N/Réf. : WMB20005\_736\_PUN  
Gest. : TS  
V/Réf. : 2328-0072/17/2024-434PR  
Corr DPC: Bruno Campanella  
NOVA : 17/PFU/1956469  
Corr DU: Karolien Bogaerts  
Verissimo Saldanha Denise

**WATERMAEL-BOITSFORT. Boulevard du Souverain 25 Avenue Charle-Albert 4 - 8 (arch. Jean Delogne et René Stapels)**  
(= Une partie du parc reprise sur la liste de sauvegarde comme site, la totalité du bâtiment principal inscrit sur la liste de sauvegarde comme monument)  
**PERMIS UNIQUE** : Régulariser l'aménagement extérieur et signalétique, mettre en place de nouveaux panneaux de signalisation extérieure, modifier le chemin d'accès pompier et changer l'affectation de deux locaux au R-1 (de bureaux vers hôtel (952,2m<sup>2</sup>) et de bureau vers grand commerce spécialisé (902,5m<sup>2</sup>).  
Demande de BUP – DPC / BUP – DU du 16/12/2024

### Avis de la CRMS

*Localisation des éléments de signalétique dont la régularisation est demandée.  
Documents extraits du dossier de demande, assemblés par la CRMS.*

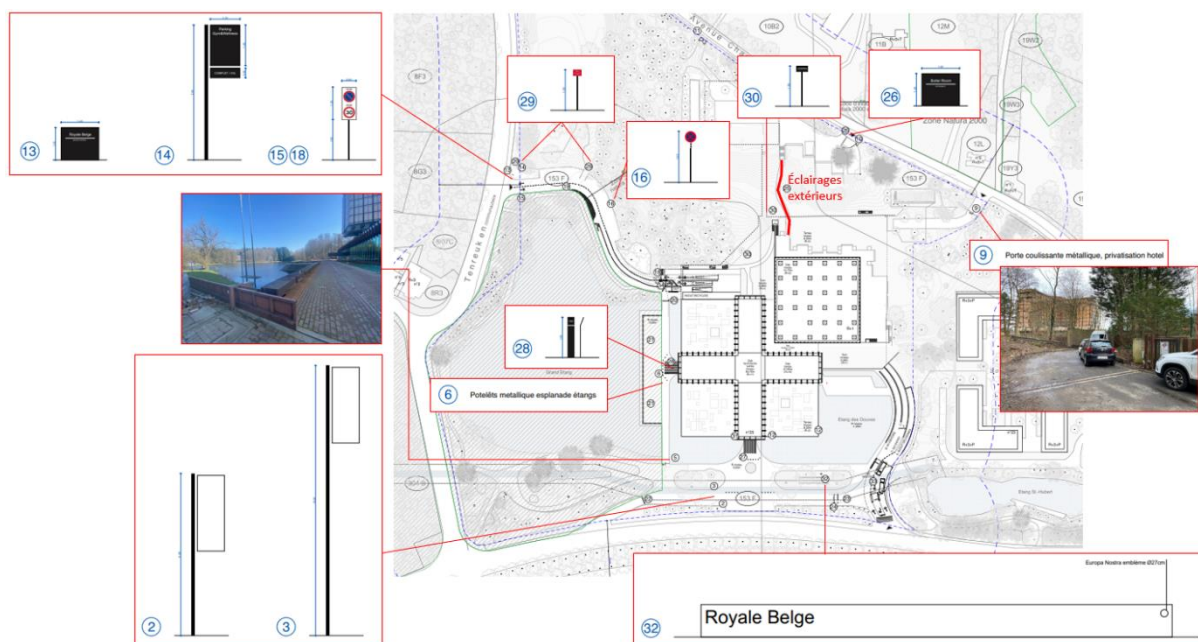
- La **régularisation** de l'installation de trois enseignes lumineuses au rez-de-chaussée du bâtiment, ainsi que d'une trentaine de dispositifs divers tels que des panneaux, piquets, portiques et luminaires<sup>2</sup>.
- **L'installation de cinq parasols-cendriers** fixes de couleur orange sur la terrasse latérale nord, du côté des étangs Tenreuken.
- Le **changement d'affectation de deux locaux** d'archives au niveau -1 : le premier en salle de cours collectif pour le club de sport, le second comme centre de soins et de bien-être à destination de l'hôtel.

❖ **Régularisation des dispositifs de gestion des flux et de la signalétique sur le site**

La CRMS comprend la volonté du demandeur de répondre aux souhaits des occupants des lieux, et de gérer au mieux les flux au sein du site. Elle plaide toutefois pour la simplification et la rationalisation de la signalétique et des aménagements accessoires sur le site, pour respecter la composition du parc paysager classé.

- **Points 2 et 3 (mâts et drapeaux).** Il s'agit de mâts préexistants sur le site, mais non d'origine. Leur apparence contraste fortement avec les autres éléments de signalétique qui ont été mis en place. La CRMS demande de supprimer l'ensemble de ces mâts de signalisation, quelle que soit leur localisation, étant donné qu'ils sont peu en harmonie avec le site et altèrent les vues vers le bâtiment.

- **Point 5 (portail coulissant d'origine de la terrasse nord) et point 20 (barrière levante projetée en terrasse nord).** La CRMS demande de s'assurer que ce portail ne sera en aucun cas remplacé par une barrière levante. Celui-ci devrait au contraire servir d'inspiration pour le dispositif de fermeture de l'autre extrémité de la terrasse. La Commission s'oppose en tous les cas à l'implantation d'une barrière levante de facture standardisée à cet emplacement.

- **Points 9, 10 et 11 (portes d'accès au site).** La demande concerne plusieurs portes d'accès déjà installées, de modèles divers. Ces éléments font partie intégrante de l'enveloppe extérieure du domaine, pour laquelle s'appliquent les mêmes exigences patrimoniales et de qualité que pour les abords immédiats du bâtiment. La CRMS demande donc de développer une expression harmonisée et qualitative pour ces accès, en évitant la multiplication de dispositifs hétérogènes et mal intégrés.

- **Points 15, 16, 26 et 29 (signalétique et panneaux divers).** Ces éléments ne semblent pas indispensables et perturbent les vues du parc, la CRMS demande donc d'y renoncer.
- **Points 22, 23, 33, 34 (barrières levantes) :** la CRMS constate que le projet conduit à la multiplication des barrières levantes sur le site, ce qui doit être évité. Il semble par exemple possible de mutualiser les points 22 et 23. La CRMS constate que ces nouvelles installations sont très présentes visuellement et nuisent aux qualités paysagères du site (vue vers le miroir d'eau perdue, premier plan devant le bâtiment en arrivant en voiture, couleur criarde, facture standard, ...). Elle demande que les installations accompagnant les barrières d'accès soient rationalisées, rendues plus discrètes et mieux intégrées à ce site d'exception.

Accès au site, photographie DPC.

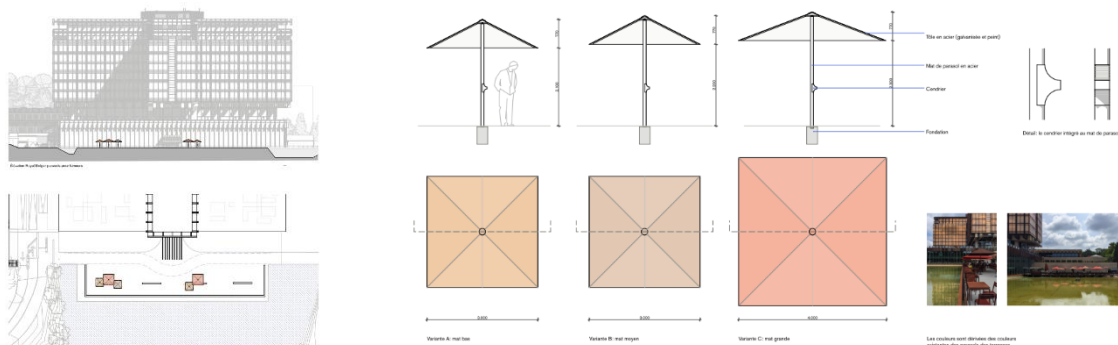
L'Assemblée constate en outre que l'entrée principale du site est fréquemment encombrée de poubelles et conteneurs, disposés en vrac sur le trottoir. Elle demande qu'une solution pérenne et discrète soit élaborée pour la gestion des déchets.
